Communauté d'Agglomération du Grand Villeneuvois

Modification de droit commun n°4
du Plan Local d'Urbanisme intercommunal
Enquête publique du 9 janvier 2026 au 9 février 2026

CONCLUSIONS ET AVIS DU COMMISSAIRE ENQUÊTEUR

Modification de droit commun n°4 du PLUi-H du Grand Villeneuvois N°E2500021433

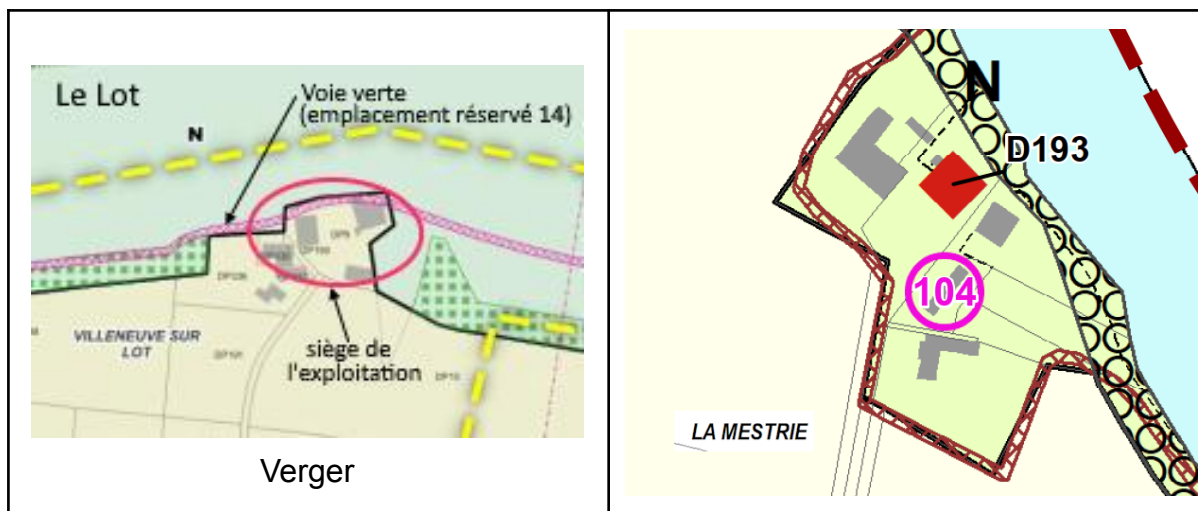
La demande R9 concerne un verger innovant de plants d'un fruit originaire d'Amérique et pratiquement inconnu en France, les asimines. L'exploitant a mis au point une méthode de culture très performante au point qu'il fait actuellement partie des leaders de la production de plants d'asiminiers au niveau international.

L'emplacement réservé 14 créé en superposition de l'emprise de la DUP créerait une contrainte supplémentaire qui, selon l'exploitant, mettrait en péril le fonctionnement de son outil de travail.

Je constate que l'emplacement réservé situé au bord du Lot, tel qu'il est représenté sur les plans de zonage, n'affecte que des terrains nus ou des fonds de parcelles sans enjeux.

La réponse apportée à cette question R9 par la CAGV me paraît insuffisamment étayée, compte tenu des enjeux mis en cause. Je considère que la création de cet emplacement réservé qui bloque le fonctionnement de l'exploitation est une mesure excessive, disproportionnée par rapport à la protection de l'emprise de la DUP. **Je recommande à la CAGV de rechercher des solutions alternatives : interruption localisée de l'ER 14 ou contournement du terrain.**
